UHE SANTO ANTÔNIO

**Informações Adicionais - Atendimento ao Ofício nº380/2012/DILIC/IBAMA -
Otimização Energética da UHE Santo Antônio**

Maio de 2012

Figura 1 – Seções topobatimétricas do rio Madeira ao longo do trecho do reservatório

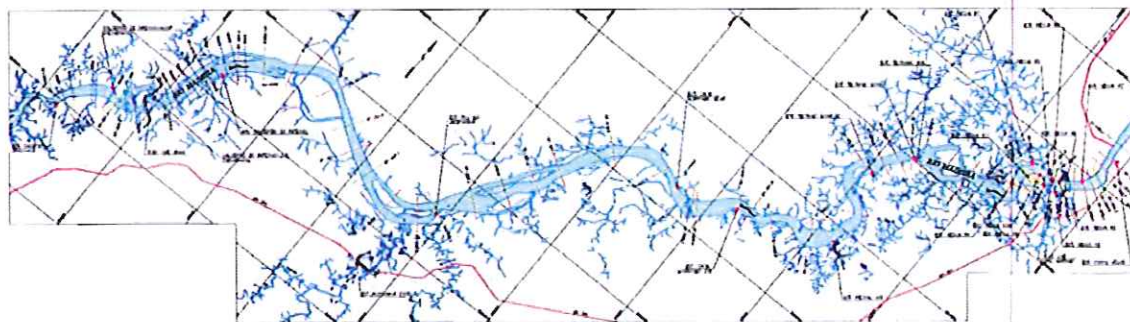
39. Verifica-se que a densidade de seções ainda é considerada baixa para este estudo, muito embora se reconheça que houve melhoria significativa na descrição da morfologia do rio. Além disso, a distribuição das seções é bastante irregular, com uma grande concentração de seções nas proximidades dos eixos das duas barragens e uma menor concentração na região mais próxima de Jaci-Paraná, que corresponde ao trecho médio do reservatório, onde os efeitos do remanso começam a se tornar significativos. Contudo, o rio Madeira apresenta vários trechos retilíneos nesta região, com poucas singularidades e controles hidráulicos e com poucas afluições significativas, de modo que as seções podem ser consideradas representativas.

Figura 8 – Curvas-chave natural e com remanso para a estação Foz do Jaciparaná (seção 338.2)

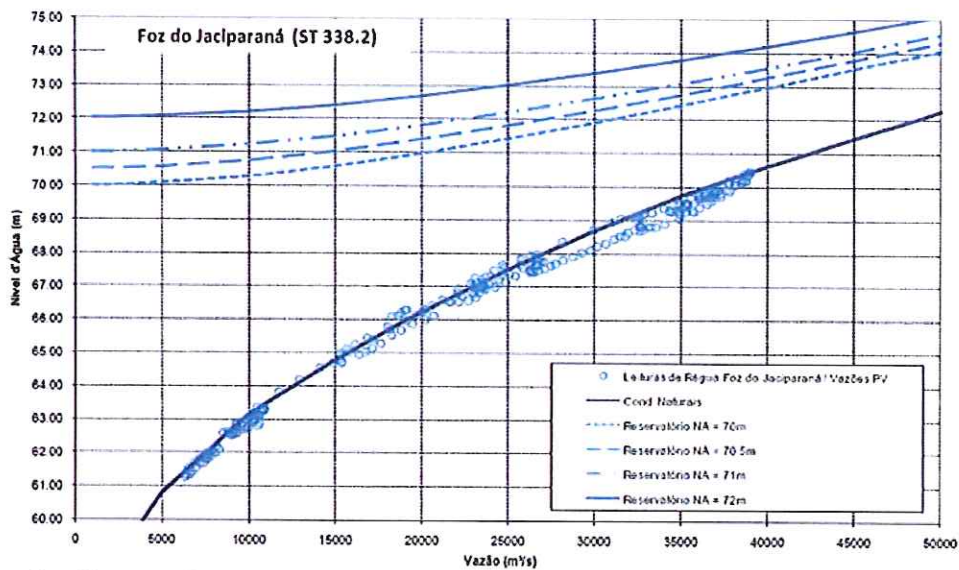
54. Avaliando os resultados apresentados na Figura 8, percebe-se que a foz do rio Jaci-Paraná estará totalmente afogada pelo reservatório, independente da vazão considerada. Dessa forma, o remanso do reservatório será estendido a montante deste rio, chegando a atingir a cidade de Jaci-Paraná, o que será discutido mais adiante.

Figura 11 – Resultados da calibração do modelo para as vazões 647,6 m³/s e 763,8 m³/s no rio Jaci-Paraná

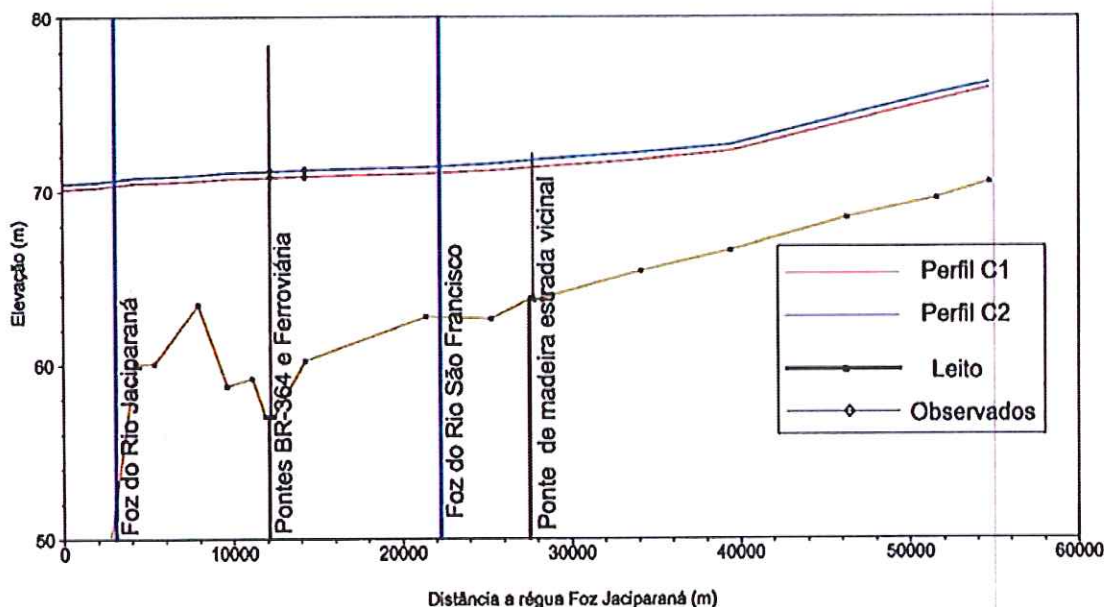
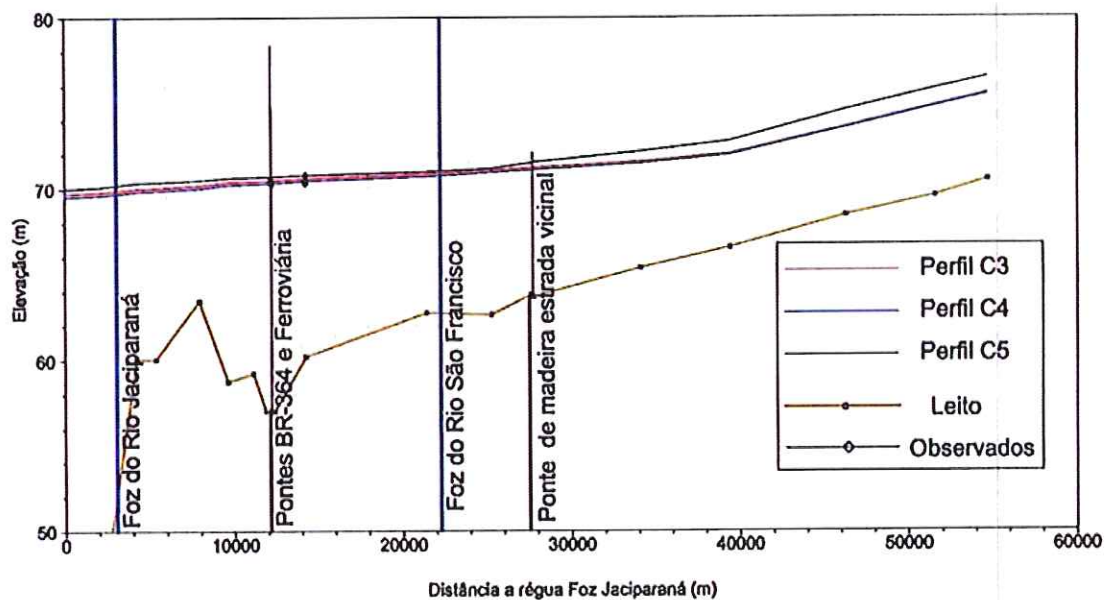
68. Apesar da pouca disponibilidade de pontos observados nos perfis de linha d'água da Figura 11 e da Figura 12, o ajuste apresentado na Figura 13 foi considerado aceitável para todas as seções, de modo que os coeficientes de Manning ajustados podem ser considerados válidos.

Figura 28 - Estimativa do NA meta

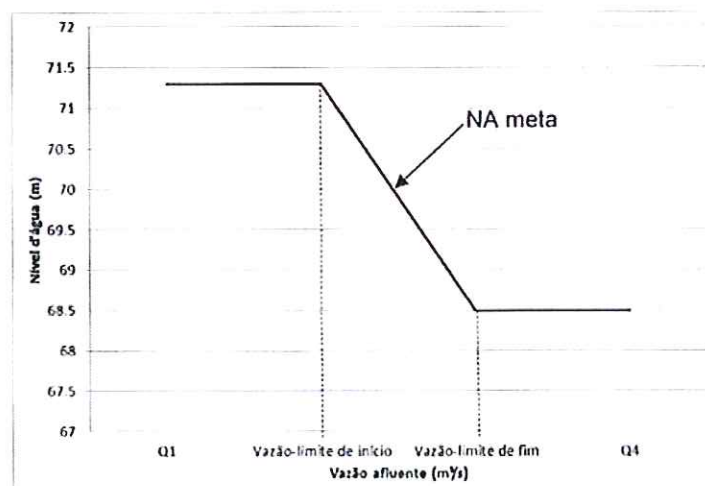
1. Foi arbitrado um valor inicial para a vazão-limite de início de deplecionamento, em 36.000 m³/s, e de fim de deplecionamento, em 38.550 m³/s;
2. Para cada vazão afluente da série histórica, entre as vazões-limite de início e fim, corresponde um nível d'água meta, obtido pela interpolação entre os níveis de 71,3m e 68,5m, conforme Figura 28.

Figura 29 – Curva-guia resultante da adaptação da regra para contemplar restrições operativas estabelecidas pela SUM

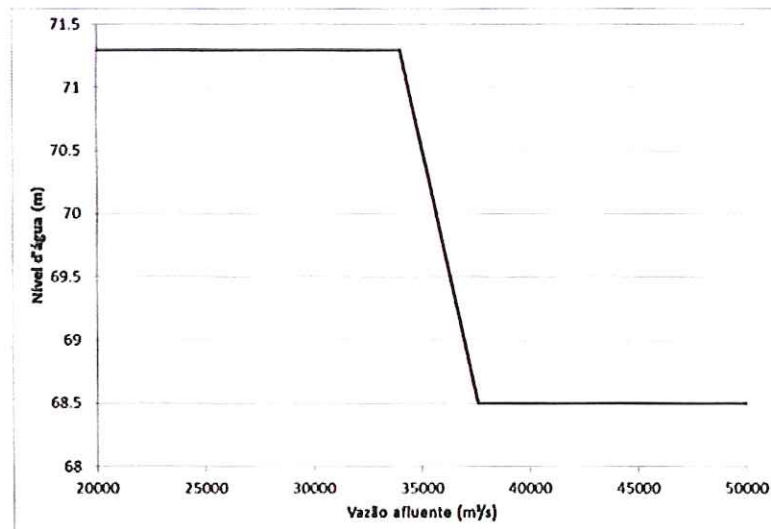
142. Do procedimento iterativo descrito, obteve-se que o início do deplecionamento deve ocorrer a partir de constatada uma vazão afluyente de 34.000 m³/s, e o fim deve ocorrer para a vazão de 37.600 m³/s. Sendo assim, a curva-guia resultante é dada pela Figura 29.

143. A adaptação da regra operativa às restrições (a) e (b) citadas no parágrafo 136 desta NT representa uma antecipação do início do deplecionamento em 8.000 m³/s, em relação à regra apresentada pela SAE. Em número de dias, isto representa uma antecipação de 15 a 60 dias, dependendo da velocidade de ascensão do hidrograma. Além disto, a nova regra acarreta que em 85% dos anos haverá pelo menos algum deplecionamento, enquanto a regra original só acarretava deplecionamentos em 28% dos anos. Em termos de permanência, com a nova regra o reservatório passará cerca de 14% do tempo deplecionado, pelo menos em parte, enquanto que a regra original causava deplecionamento em 2% do tempo.

Figura 30 – Operação do reservatório durante a cheia de 1982 para a regra proposta nesta NT: hidrogramas de entrada e saída e nível d'água operacional

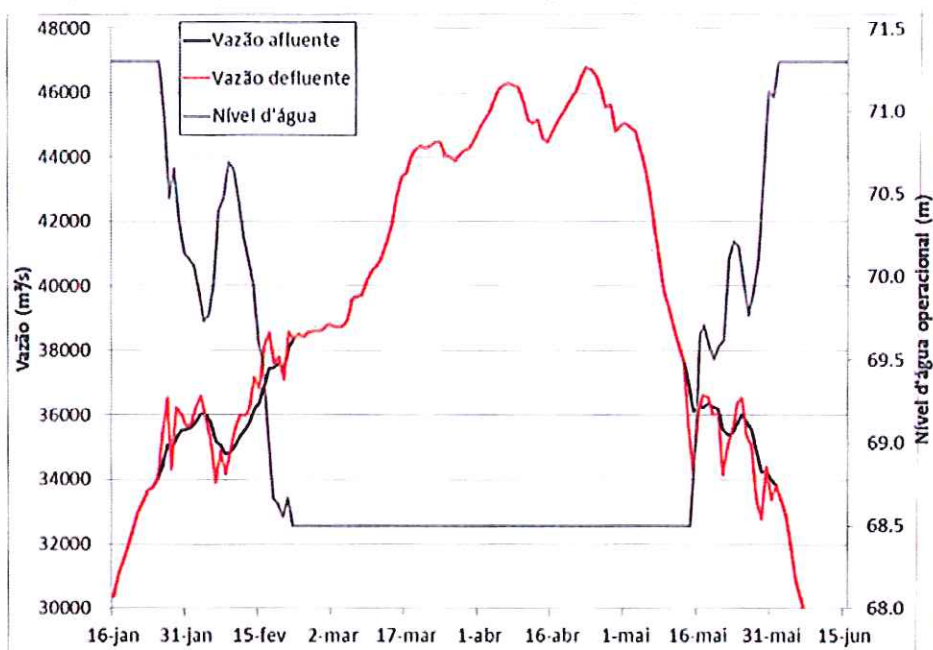
144. Tomando-se o ano de 1982 como exemplo da operação durante uma cheia típica, resultam os seguintes hidrogramas de entrada e saída (Figura 30):

145. Como se vê, a adaptação da regra operativa cumpriu com os objetivos a que se propunha. Por um lado, diminui bastante a oscilação dos hidrogramas de saída, pela eliminação da previsão de vazões e pela restrição da taxa de defluência máxima. Além disso, antecipou o deplecionamento, evitando a operação do reservatório durante vazões mais altas, o que poderia acarretar aumentos nas cheias naturais a jusante.
